ZMĚNOVÝ LIST pro změny dle § 222 odst. 4 ZZVZ		
	Název stavby:	Rekonstrukce západního vstupního prostranství do areálu Kamencového jezera z ulice Přemyslova a městské pláže, ev.č. d202200327	
	Číslo Změnového listu:	ZL 42	
	Číslo SO/PS:	SO 05a	
Název stavebního objektu/provozního souboru:	VSTUPNÍ OBJEKT STÁVAJÍCÍ		
Objednatel:	STATUTÁRNÍ MĚSTO CHOMUTOV	Zhotovitel:	Společnost Kamencové jezero – Přemyslova
Předmět změny:	Změny SO 05a - mřížka proti hmyzu a podlahové lišty		
Iniciátor změny:	Zhotovitel/Objednatel		
Popis změny: (popis předmětu změny, specifikace, zda jde o změny položek, kvality, rozměrů, termínů či dodatečné/neprovedené práce a zdůvodnění pro zařazení do patřičného odstavce § 222 nebo § 100)	Zdůvodnění změny: Dle požadavku provozovatele odsouhlasil Objednatel doplnění podlahových lišt do obou místností objektu a doplnění ochranné mřížky proti ptákům, hlodavcům a hmyzu do krovu střechy objektu SO 05a. Nové řešení : Do místností objektu SO 05a byby doplněny podlahové lišty v celkové délce 7,5 m. Do krovu objektu byla zabudována ochranná mřížka proti hmyzu, ptákům a hlodavcům v celkové délce 27,18 m. Zdůvodnění pro zařazení změny : Z hlediska rozsahu, významu, důvodu vz

PŮDORYS STŘECHY

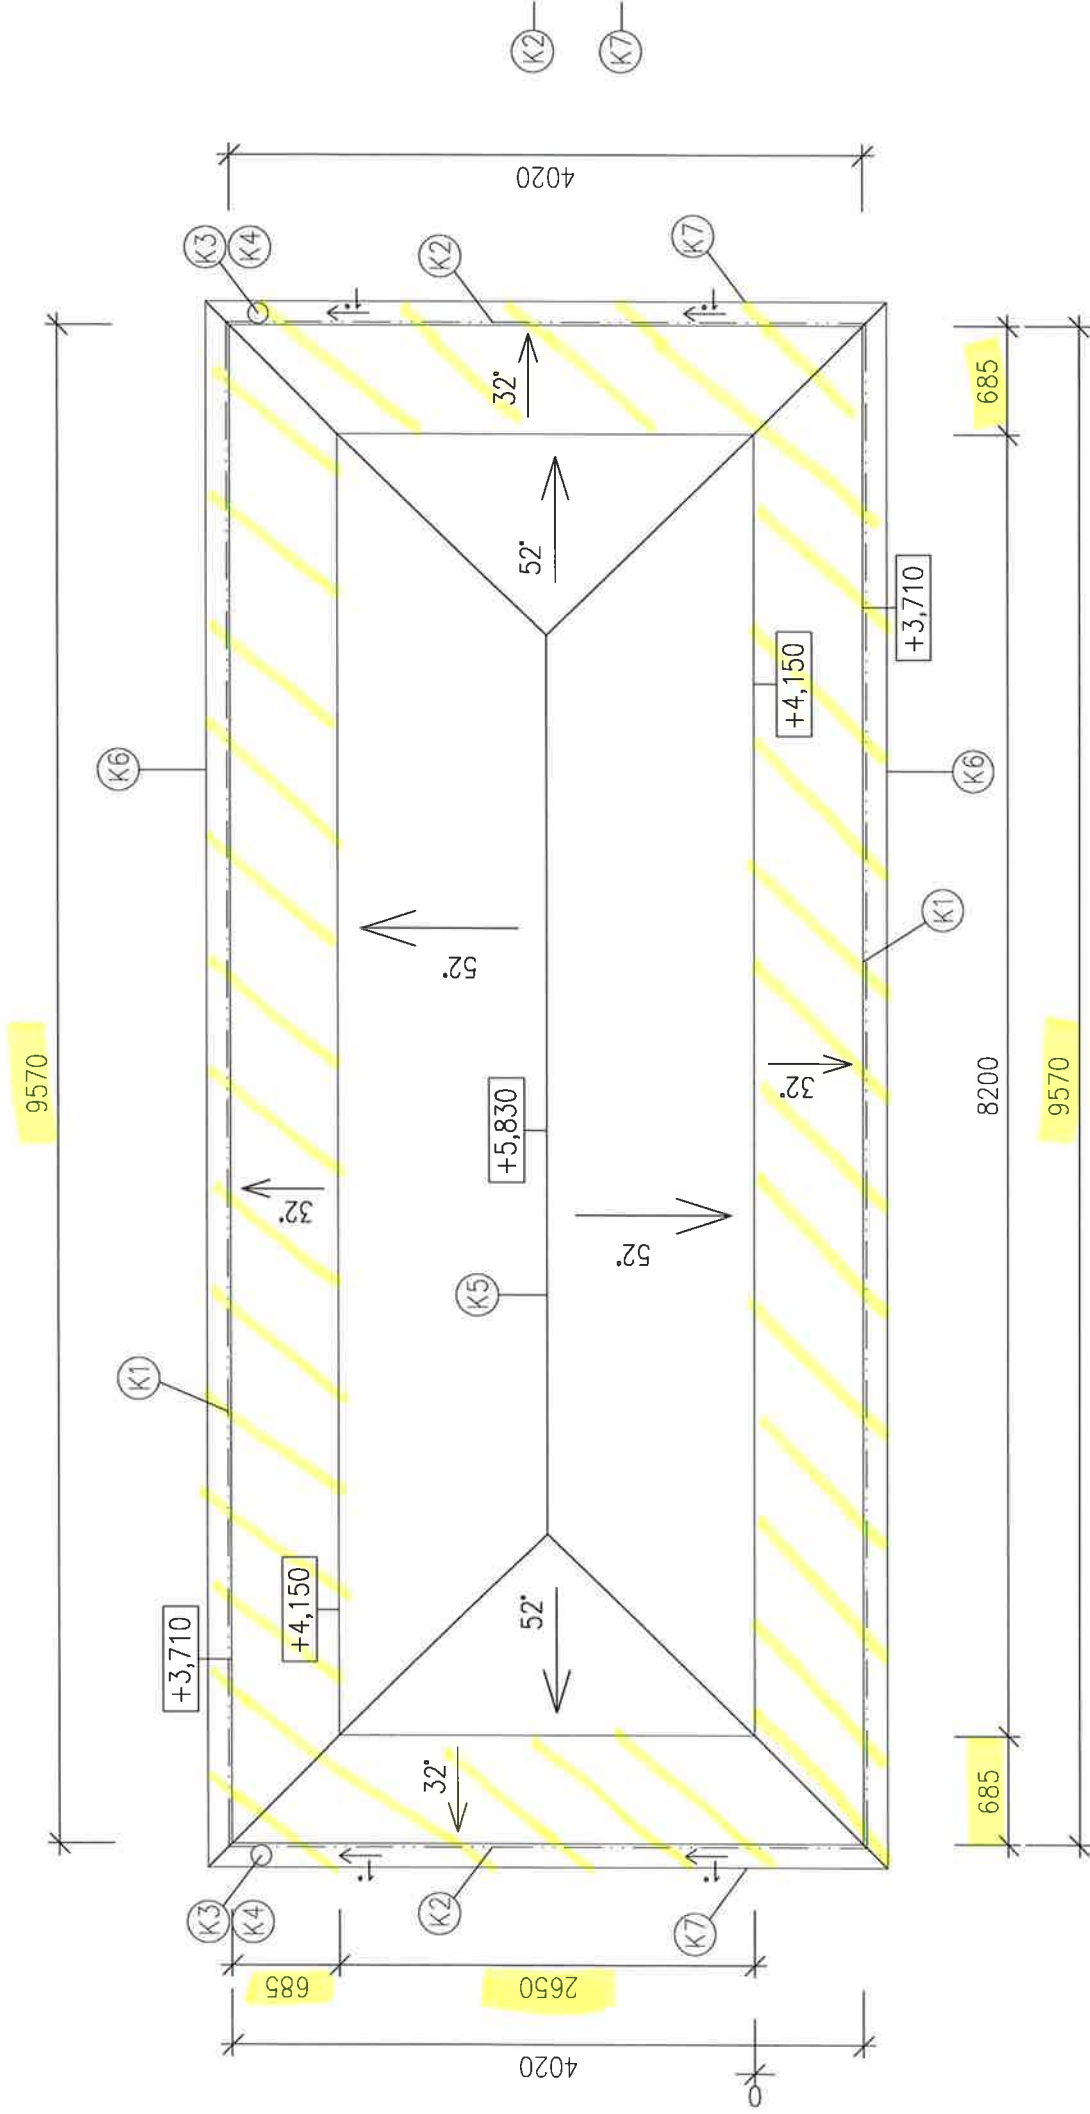
V zadávacím rozpočtu je chybná výměra množství podbití palubkami objektu SO 05a včetně navazujících položek (spojovací prostředky a nátěr). Jedná se pouze o dodání materiálu, položka montáže podbití palubkami je správně. V příloze posíláme PD ze zadávací dokumentace s výpočtem plochy podbití palubkami.

$$\left. \begin{aligned} 9,57 \times 0,685 \times 2 &= 13,111 \\ 2,650 \times 0,685 \times 2 &= 3,630 \end{aligned} \right\} \Sigma 16,741 \text{ m}^2$$

Za AD souhlasíme s výpočtem skutečné výměry podbití.
